# 改善箇所説明図

## 基準不適合発生箇所

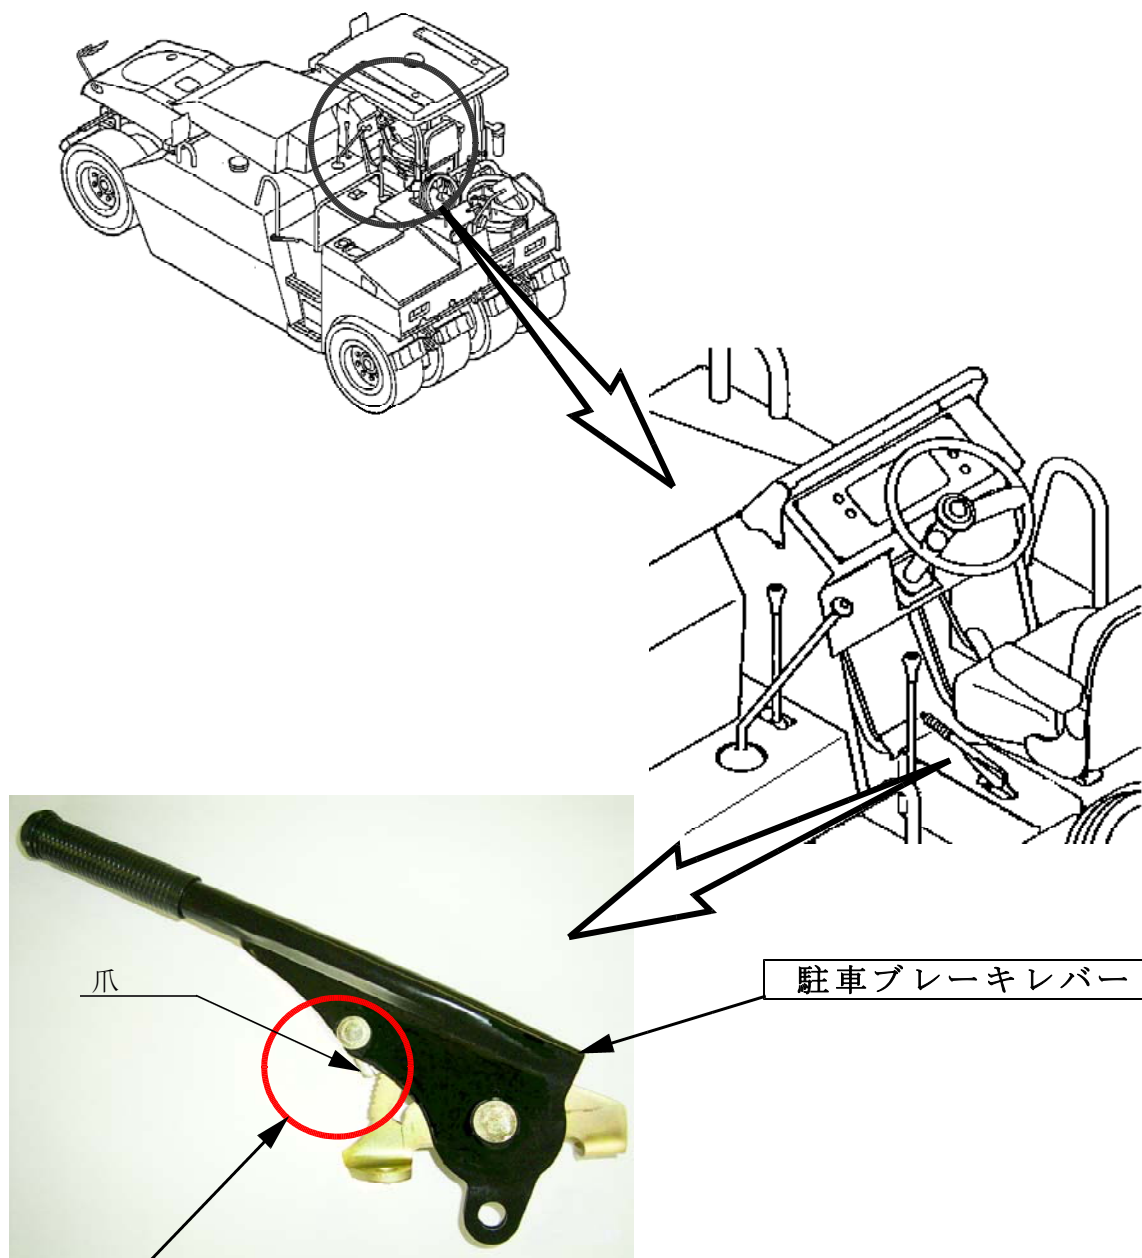
駐車ブレーキレバーにおいて、駐車ブレーキ操作時に当該レバーを保持する爪の強度が不足しているため、駐車ブレーキ操作を繰り返すと爪に亀裂が生じることがある。そのため、そのままの状態で使用を続けると、最悪の場合、爪が折損し、駐車ブレーキが解除されるおそれがある。

全車両、駐車ブレーキレバーを対策品に交換する。

識別：改善済み車両は、駐車ブレーキレバー側面に白ペイントを塗布する。
